Avis délibéré
de la Mission régionale d'autorité environnementale
Corse
sur le projet de centrale agrivoltaïque "Farinaccio" sur la
commune de Ville-Di-Paraso

N° MRAe
21059/AP

Figure 2 : Implantation des panneaux (source : étude d'impact)

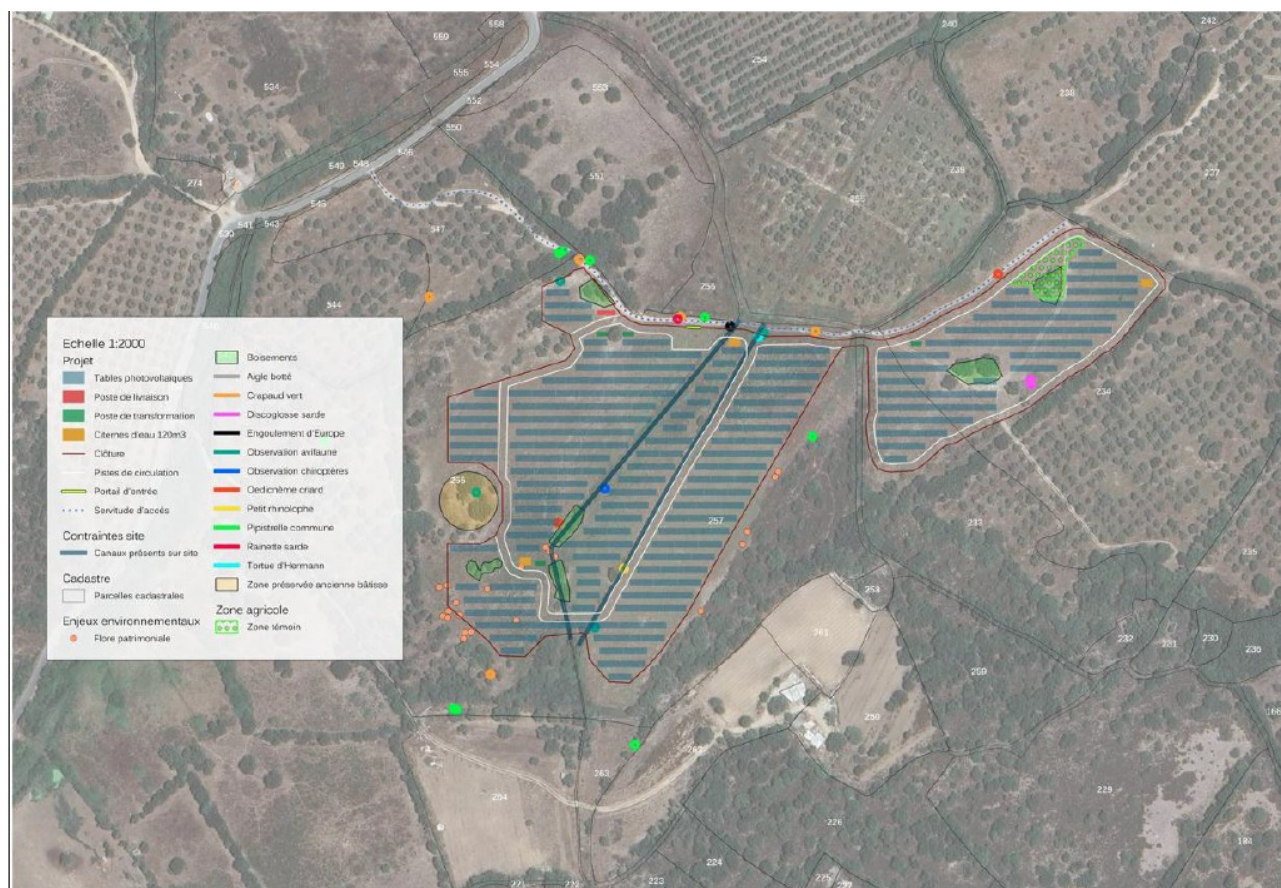
L'emprise de la centrale s'étend sur 5,2 ha, dont 1,93 ha dédiés aux panneaux solaires ; surface à laquelle il faut ajouter la superficie associée aux obligations légales de débroussaillage (OLD), qui concerne une bande de 50 m autour de la centrale. Cependant, la surface représentée par les OLD n'est pas précisée dans l'étude et n'est pas modélisée sur les figures fournies au dossier (cf. notamment la figure 2 ci-dessus).

La MRAe recommande de compléter l'étude l'impact par l'analyse des incidences du raccordement au poste source et par la mise en place de mesures d'évitement et de réduction adaptées. Elle recommande également de représenter les OLD dans les représentations graphiques du projet.

Figure 3 : Tracé prévisionnel de raccordement de la centrale (PDL) au poste source (S) (source : étude d'impact).

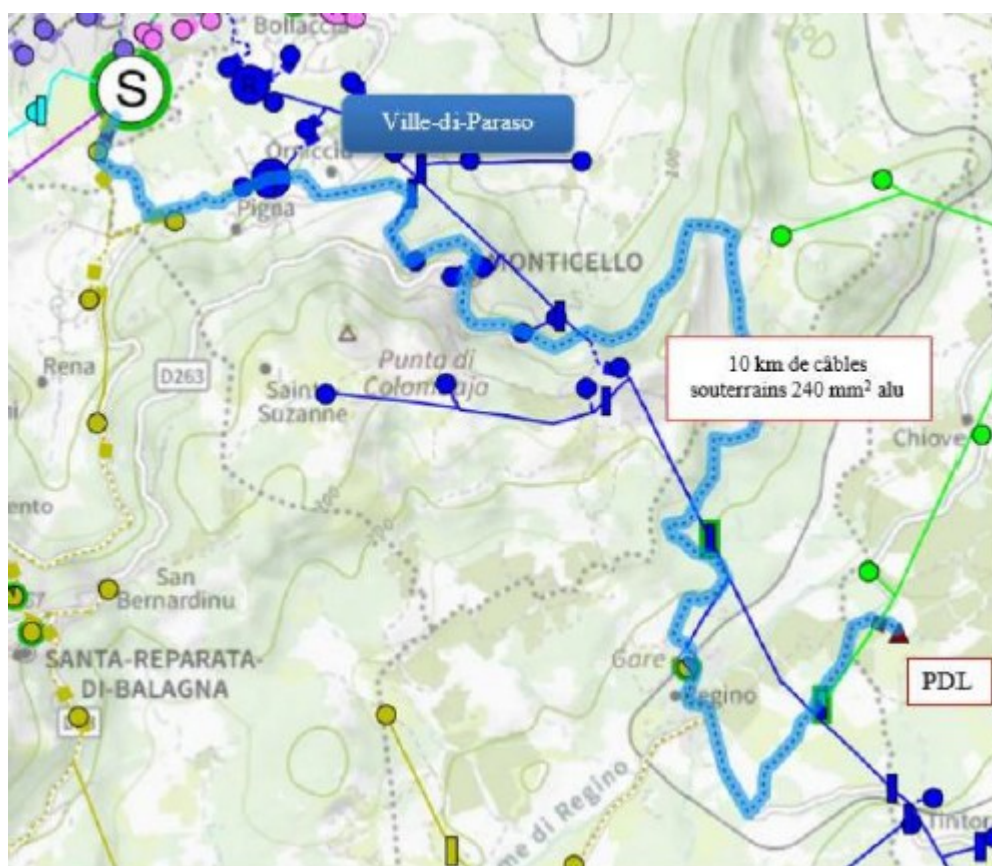
Le raccordement électrique de la centrale au réseau public devrait être réalisé au poste source d'Île-Rousse, situé à 10 km du projet, qui dispose, selon le dossier, d'une capacité de raccordement de 7 MW, suffisante au regard de la puissance du projet (4,4 Mwc). Le tracé, décrit dans l'étude, sera réalisé « le long des routes existantes et terrains déjà artificialisés afin de minimiser l'impact sur l'environnement ». Il n'est pas précisé si ce tracé de raccordement intercepte des zones naturelles.

La MRAe rappelle toutefois que le poste source et le raccordement font partie intégrante du projet, et que l'étude d'impact doit intégrer cette composante du projet.

Figure 5 : Simulation du projet et perception depuis le village de Monticello (source : étude d'impact)

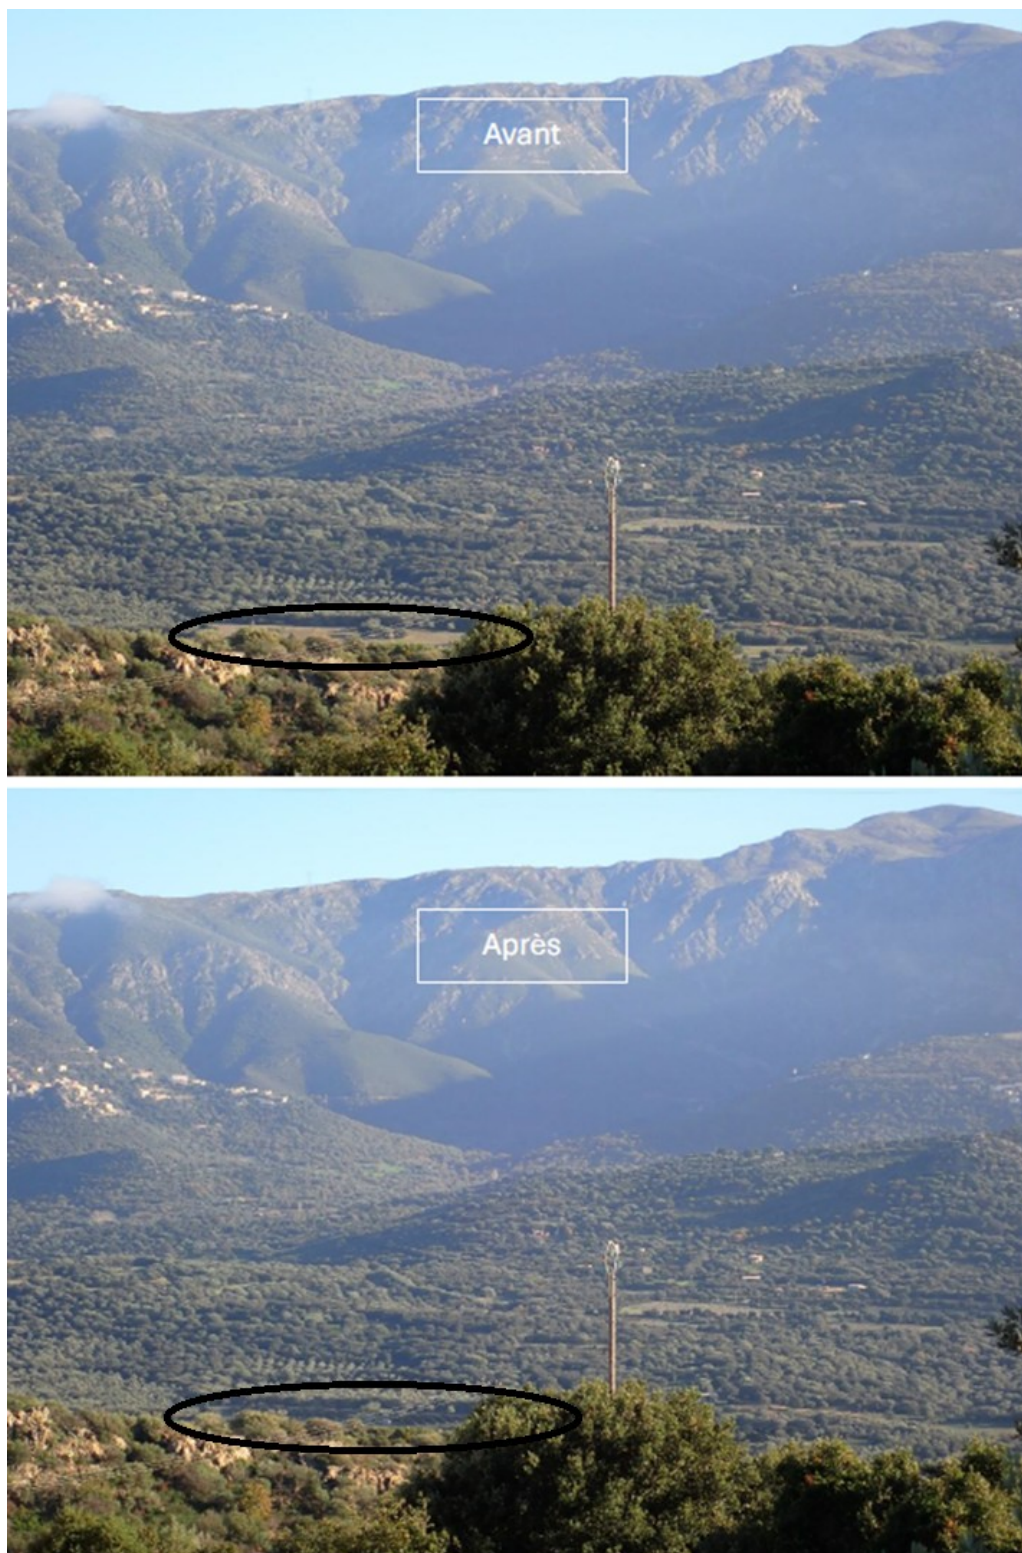
L'étude décrit les différents points de vue depuis les villages environnants qui surplombent le site. L'enjeu sur le patrimoine architectural et paysager est qualifié de fort. Des visuels du projet avant et après travaux sont proposés et concluent à un impact faible sur le paysage. L'étude ne présente cependant pas les covisibilités avec les chemins pédestres de randonnée environnants.
